勘察设计一般变更记录单

项目名称	三明融侨观邸					
建设单位	三明融侨置业有限公司					
勘察或设计单位	厦门上城建筑设计有限公司					
变更原因及依据	根据现场实际测量发现，部分位置存在施工的误差、根据现场实际情况所做的过程变更等原因需对原住宅、商业、地下室局部做设计调整以满足要求。					
变更内容说明	1#楼：1、玻璃门 MLC3326b 所在的墙体向 1-C 轴移动 0.85m，大堂侧边局部墙体往内移 0.10m，1-11 轴处消火栓所在的墙体向外加厚 0.10m。 2#楼：大堂侧边墙体向 2-7 轴移动 0.10m，2-10 轴处消火栓所在的墙体加厚 0.10m。 3#楼：3-10 轴处消火栓所在的墙体向外加厚 0.10m。 5#楼：5-11 轴处消火栓所在的墙体向外加厚 0.10m。 1#、2#、3#、5#、7#楼屋面：电梯机房的防火门和室外钢梯调整至右侧。 8#楼：8-B~8-D 轴交 8-1~8-3 周处补充人防出地面楼梯，平时预制盖板封堵；柴油发电机房排风井墙体及百叶位置调整；开闭所局部增加砖墙（原开闭所空间变化为覆土空间）。 9#楼：首层 9-C 轴处砖墙往 9-B 轴平移 2.40m；9a-1 轴处局部砖墙地下室非机动车位出入口移动 0.10m 11#楼：一层 11-D 轴处玻璃门 MQ3834b 往外平移 0.10m，玻璃门 MQ5434b 往外平移 0.20m；二层 11-D 轴处玻璃窗 MQ3837 往外平移 0.10m，玻璃窗 MQ5416b 往外平移 0.20m；三层 11-B 轴处玻璃门 MQ5430b 往下平移 0.10m，扶梯南侧的上空区域封板，物业用房功能标注有误，实际为小区公共电梯厅。 12#楼：12A-1 轴处局部墙体及玻璃门窗往外移 0.13m；2B-1 轴处局部墙体及玻璃门窗往外移 0.10m。					
更改专业 (在□打√)	建筑专业 是□ 否□	结构专业 是□ 否□	给排水专业 是□ 否□	电气专业 是□ 否□	暖通专业 是□ 否□	勘察专业 是□ 否□
专业负责人 签字

工程名称	三明融侨观邸				子项名称	1#、2#、3#、5#楼	专业	建施	审定	审核	工程负责人	专业负责人	专业负责人助理
更改原因	根据实测和建设单位要求修改				校对	李永成	更改人	李永成	设计变更	发起专业	备注

1#楼 一层局部平面图 1:100

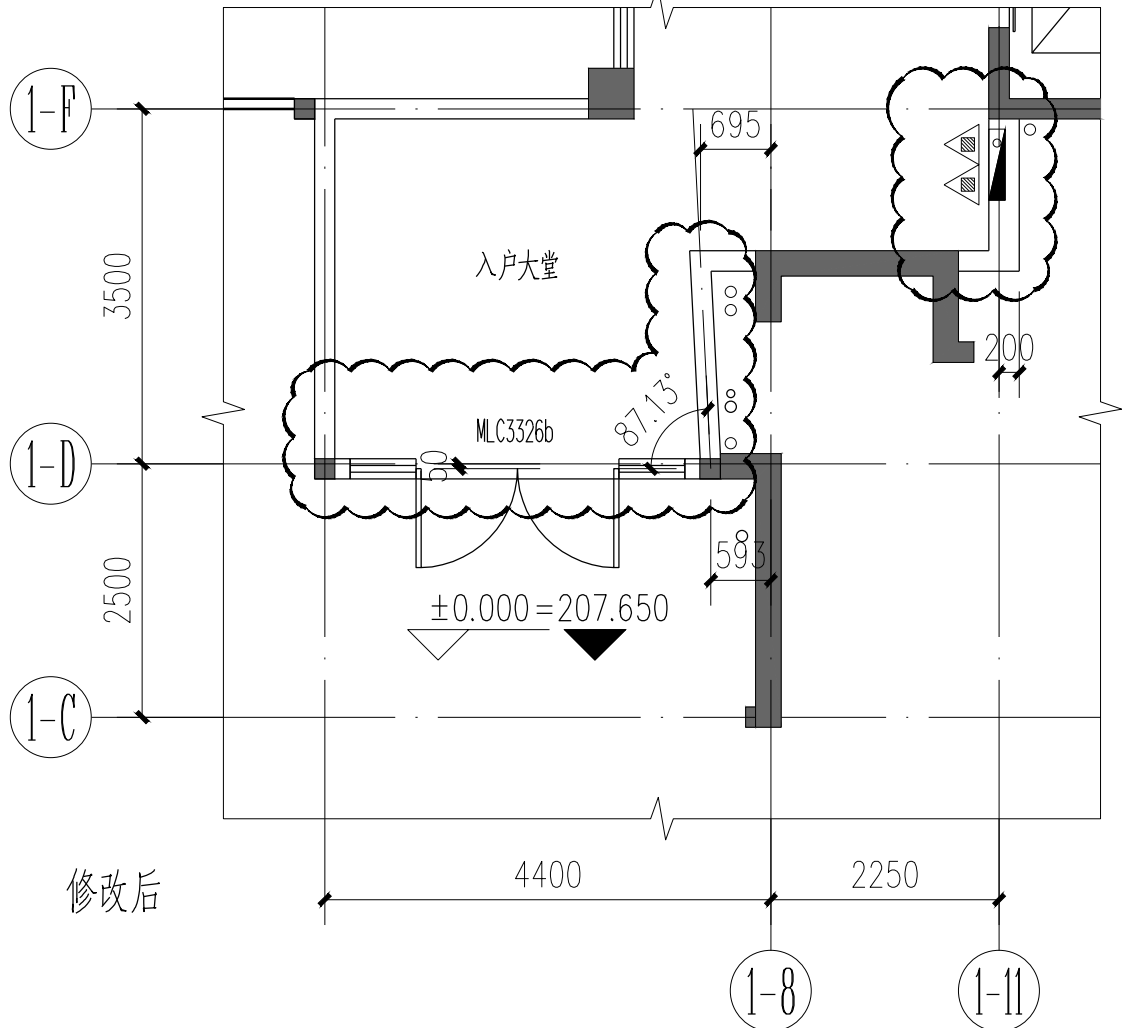
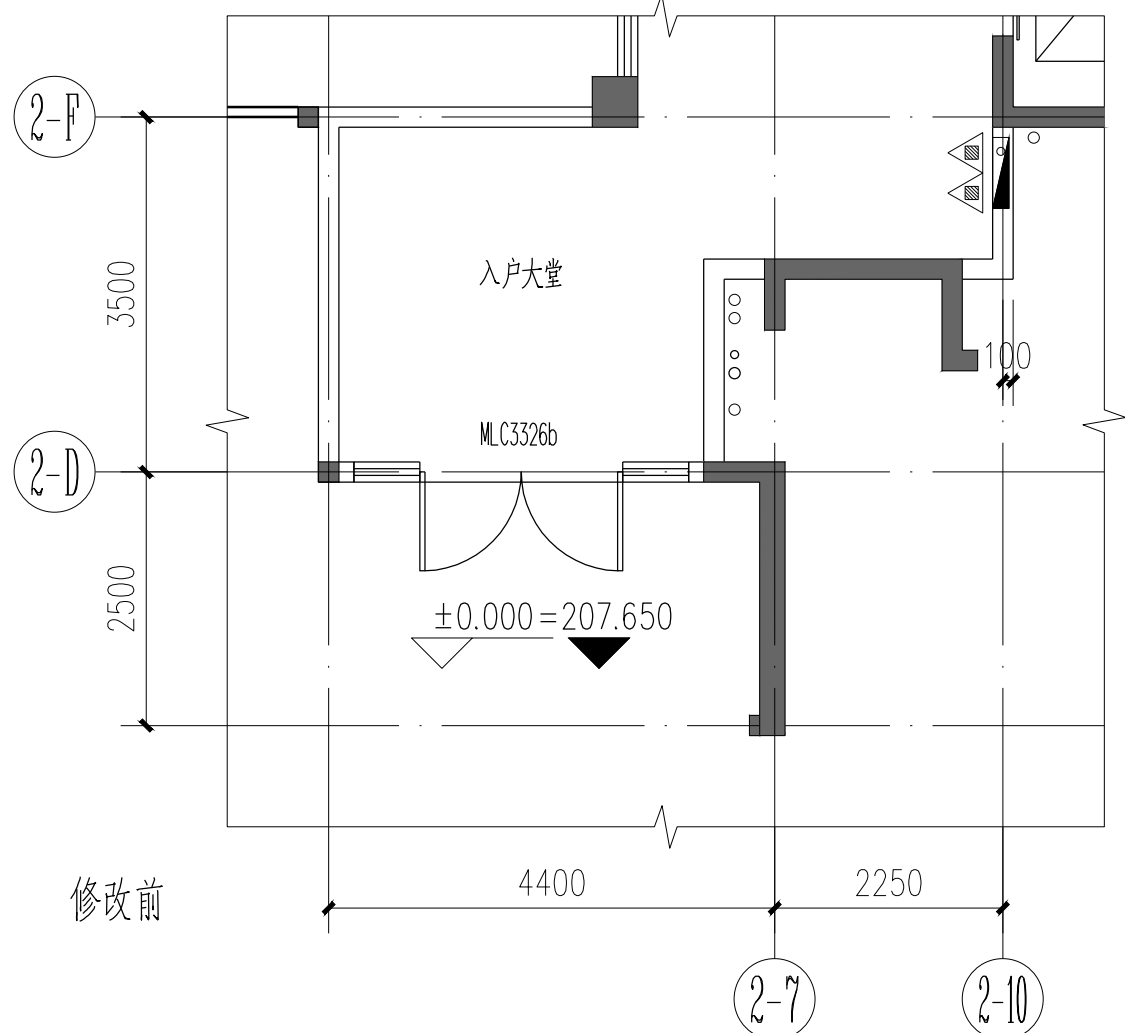
1、1#楼一层平面图中，玻璃门MLC3326b所在的墙体向1-C轴移动0.85m，大堂侧边局部墙体往内移0.10m，1-11轴处消火栓所在的墙体向外加厚0.10m。详下图云线圈注所示。

2#楼 一层局部平面图 1:100

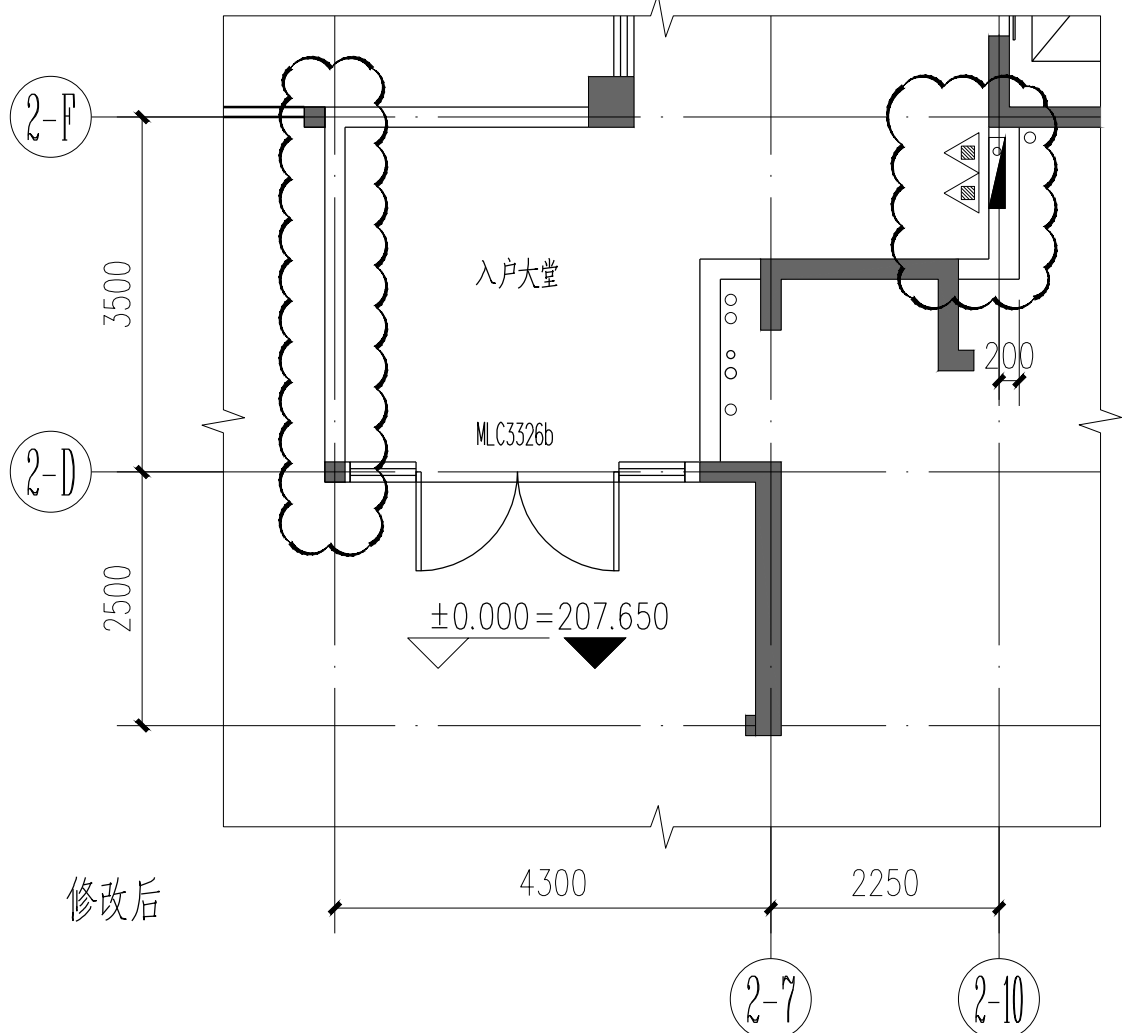
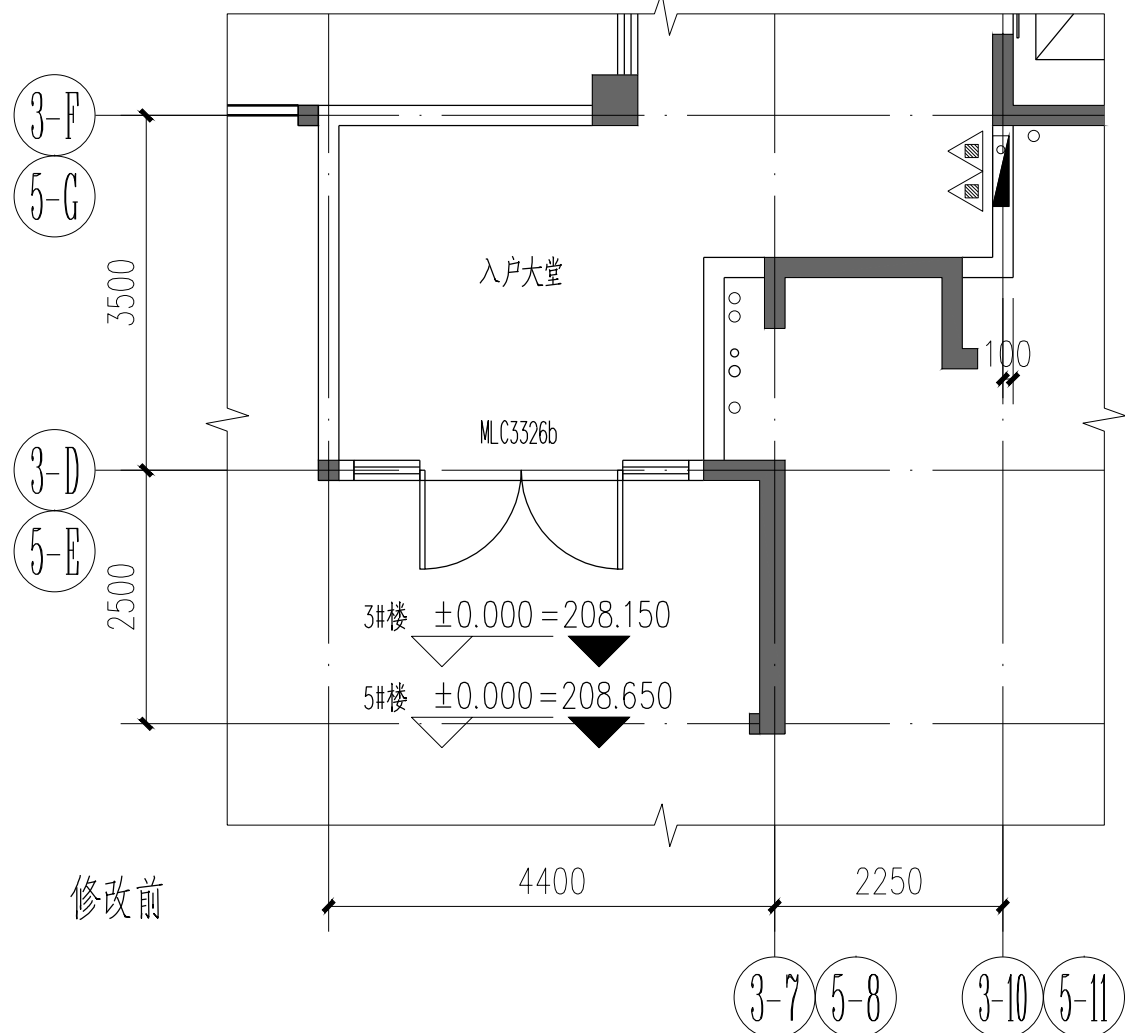
2、2#楼一层平面图中，大堂侧边墙体向2-7轴移动0.10m，2-10轴处消火栓所在的墙体加厚0.10m，详下图云线圈注所示。

3#、5#楼 一层局部平面图 1:100

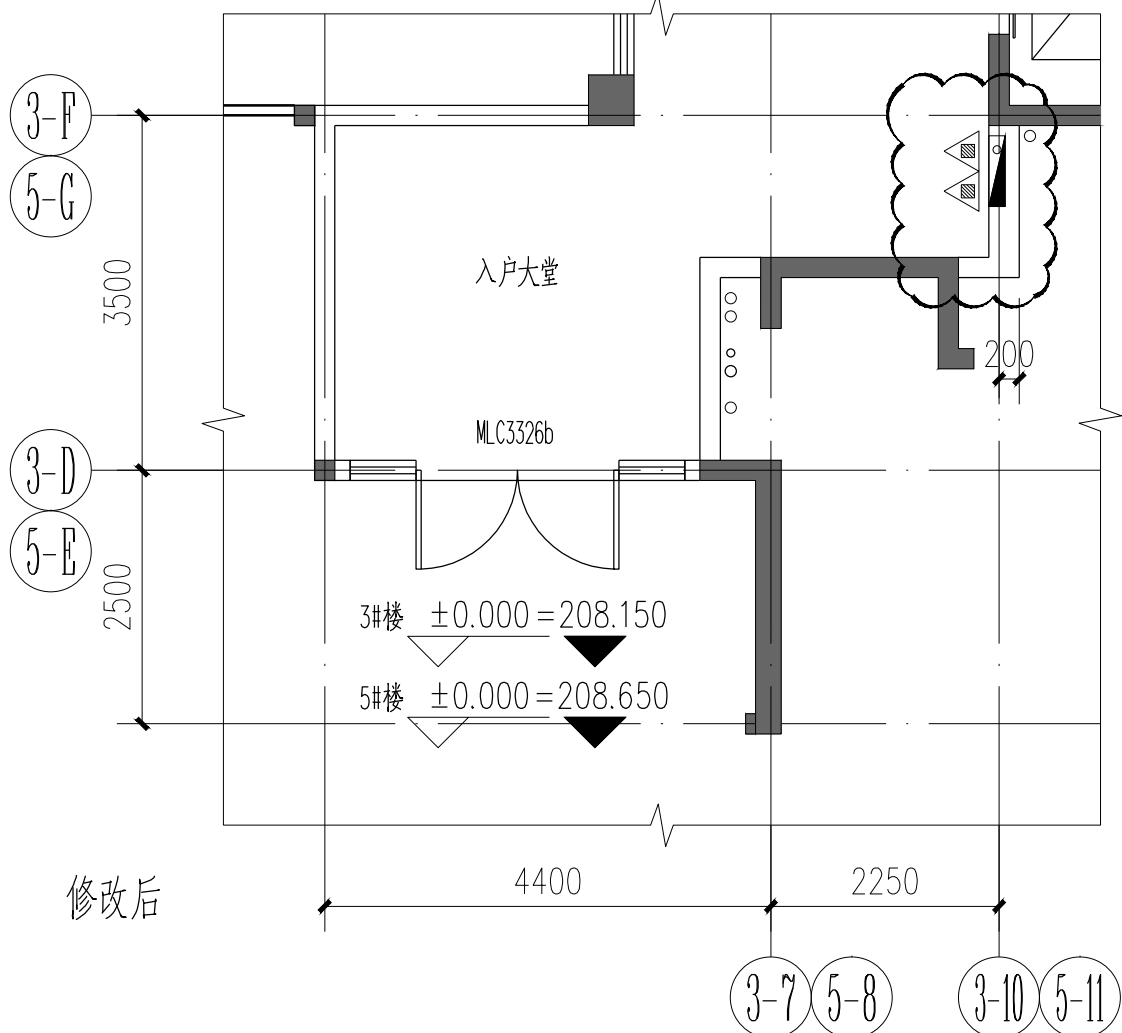
3、3#、5#楼一层平面图中，3-10轴、5-11轴处消火栓所在的墙体加厚0.1m，详下图云线圈注所示。

1#、2#、3#、5#、7#楼 一层局部平面图

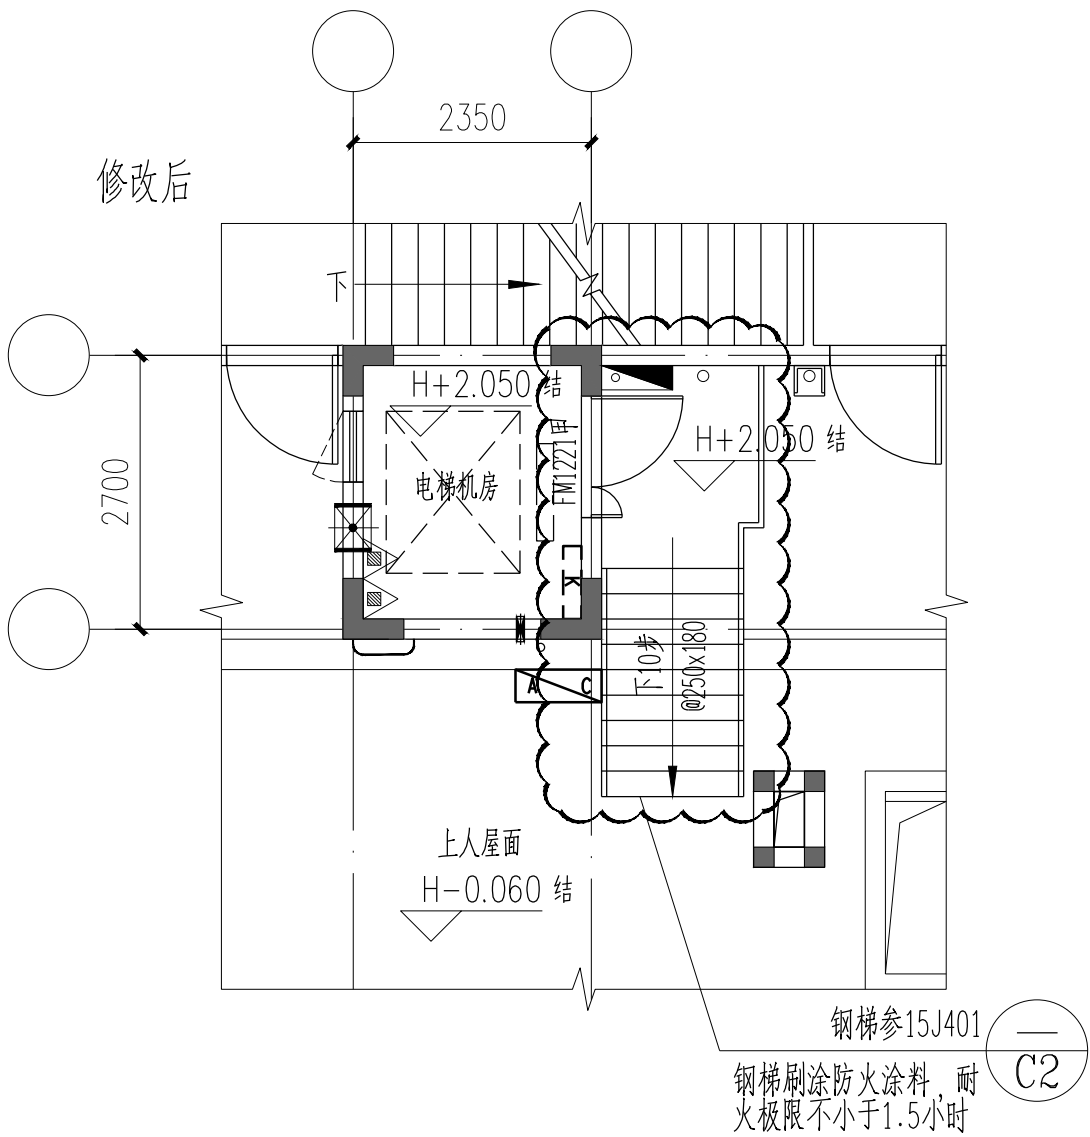
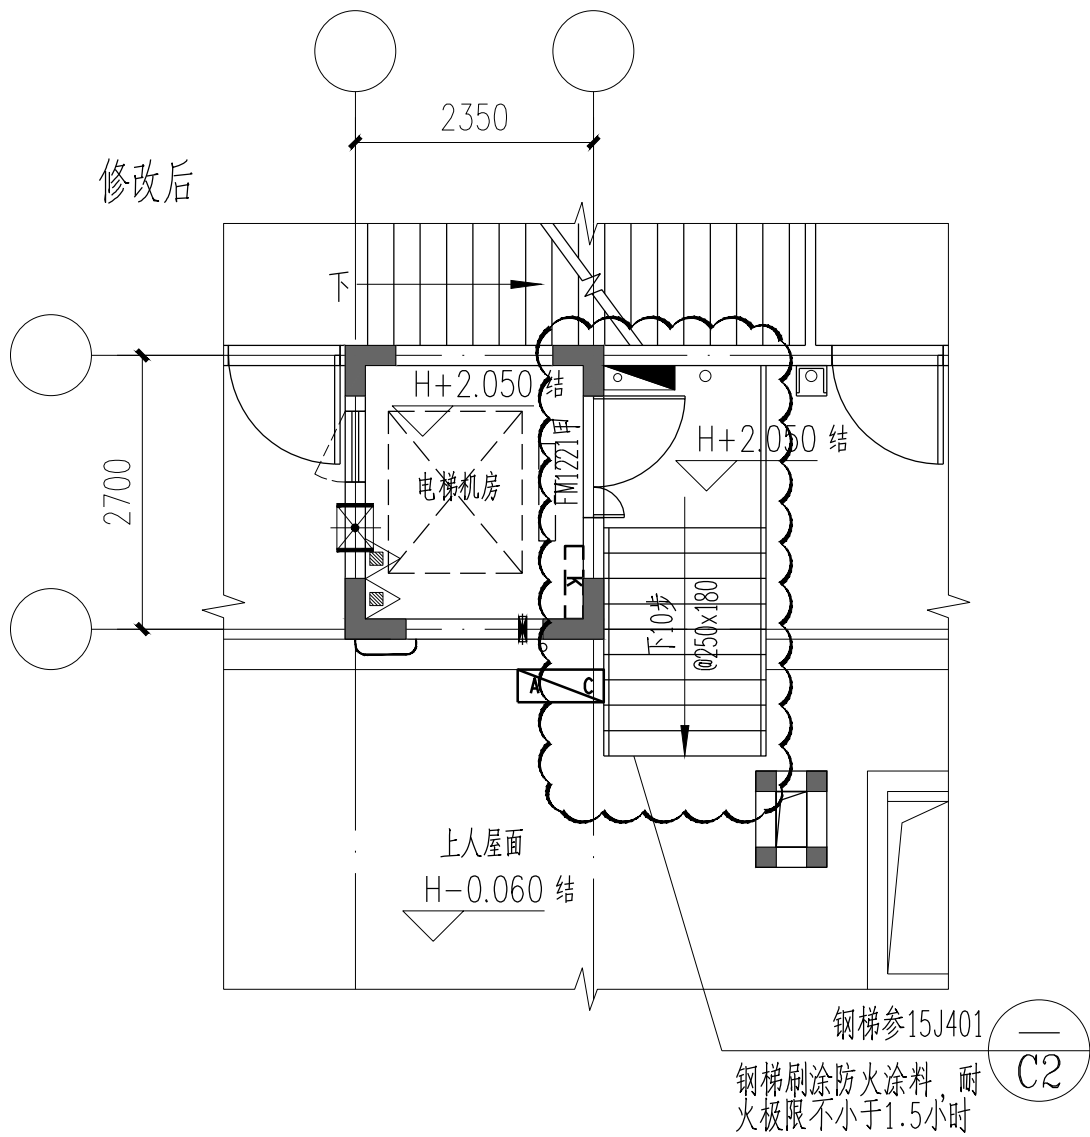
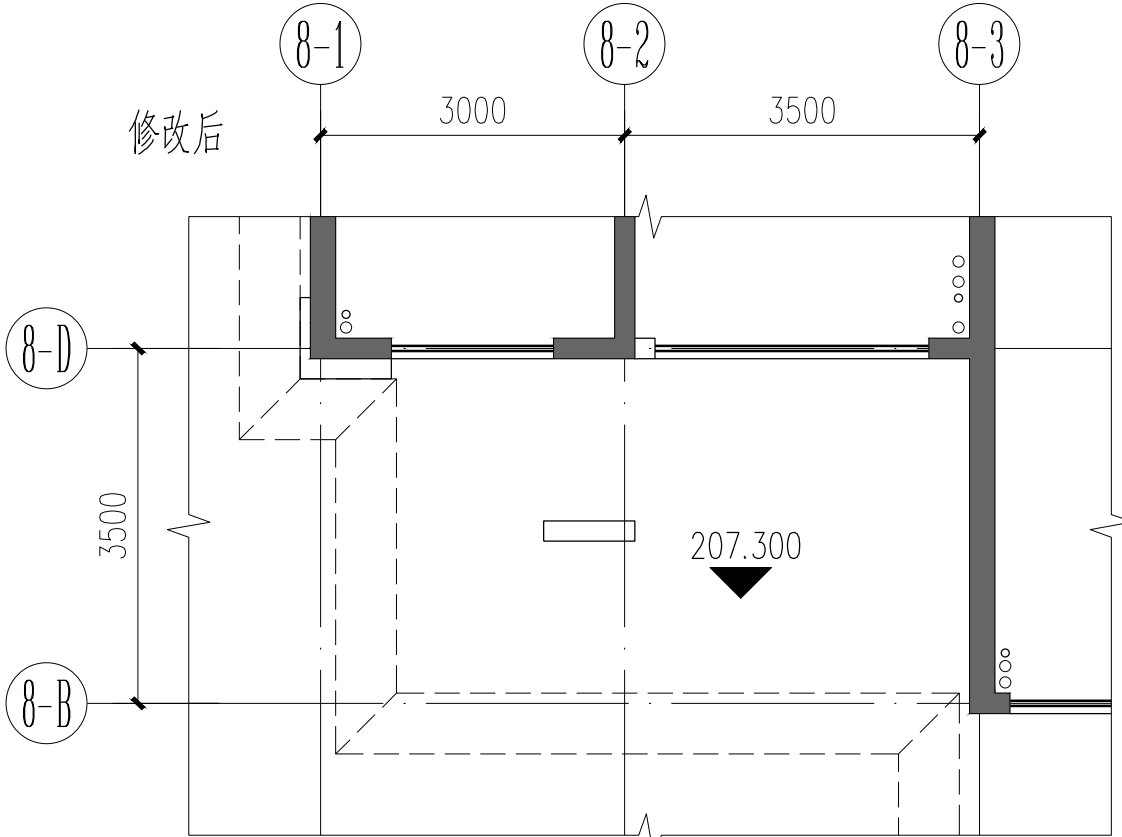
4、1#、2#、3#、5#、7#楼屋面层平面图中，电梯机房的防火门和室外钢梯调整至右侧，详下图云线圈注所示。

8#楼 一层局部平面图

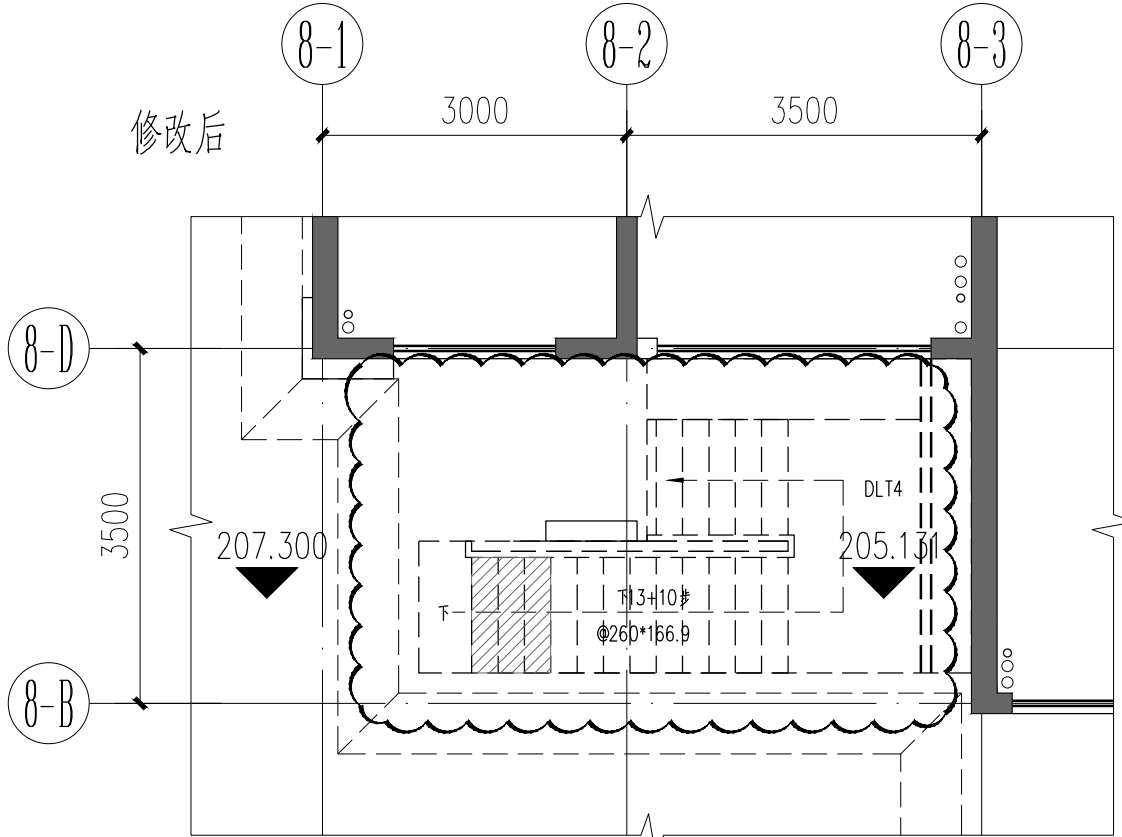
5、8#楼一层平面图中，8-B~8-D轴交8-1~8-3周处补充人防出地面楼梯，平时预制盖板封堵，详下图云线圈注所示。
